**SUPPORTO TECNICO ALL'OSSERVATORIO AMBIENTALE  
LINEA FERROVIARIA AC/AV MILANO-VERONA  
TRATTA BRESCIA EST - VERONA**

**ISTRUTTORIA TECNICA**

Piano di Monitoraggio Ambientale

Risultati Monitoraggio Ante Operam

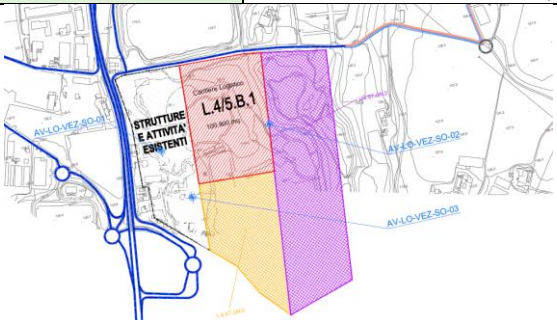
Dall'analisi piezometrica risulta che l'unico punto di monte reale sia il piezometro 03, mentre i piezometri 01 e 02 risultano entrambi di valle. Si riscontra tuttavia una maggiore similitudine tra

le acque dei piezometri 02 e 03, mentre quelle del piezometro 01 evidenziano delle differenze leggermente più marcate.

Si ricorda che si era già consigliato di valutare l'opportunità di aggiungere un ulteriore punto di monte, in linea con il piezometro 01, al fine di evitare eventuali falsi positivi.

Si sottolinea che la falda presso l'area di cantiere presenta una vulnerabilità molto elevata, in quanto lo scavo si porrà a pochi metri dalla tavola d'acqua.

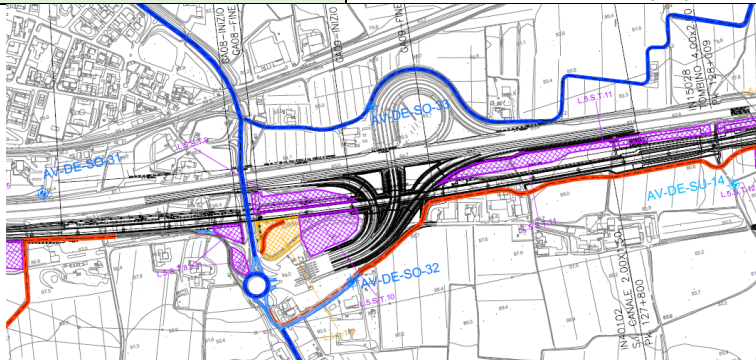
Dall'analisi chimica le acque prelevate dai due piezometri presentano alcune differenze (Cloro, Magnesio, potenziale redox, Manganese) potenzialmente collegate a differenze litologiche locali, che richiedono però di essere verificate.

Si constata che la piezometria in allegato 5 pare essere realizzata basandosi solo sui punti di monitoraggio stessi.

Si chiede pertanto di approfondire ulteriormente il quadro conoscitivo del contesto idrogeologico, allargando il buffer di analisi e utilizzando altri pozzi e piezometri e carte litologiche per acquisire informazioni sia sull'acquifero che sui sedimenti con i quali l'acqua di falda è in contatto.

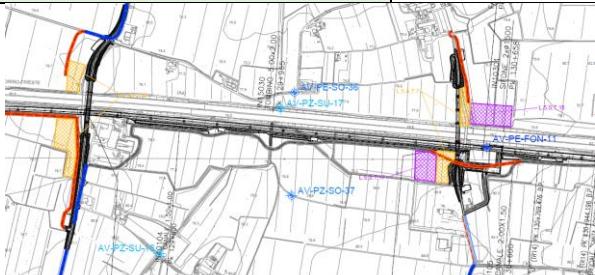
Dall'analisi idrochimica si osservano alcune differenze di moderata entità tra le acque dei due piezometri (conducibilità, potenziale redox, cloro).

Dalla piezometria in allegato 5 si osserva che i rapporti monte/valle vengono rispettati considerando il piezometro 35 come monte e il 34 come valle. Si sottolinea però che i due piezometri non risultano sulla medesima linea di deflusso, possibile causa delle differenze sopra citate.
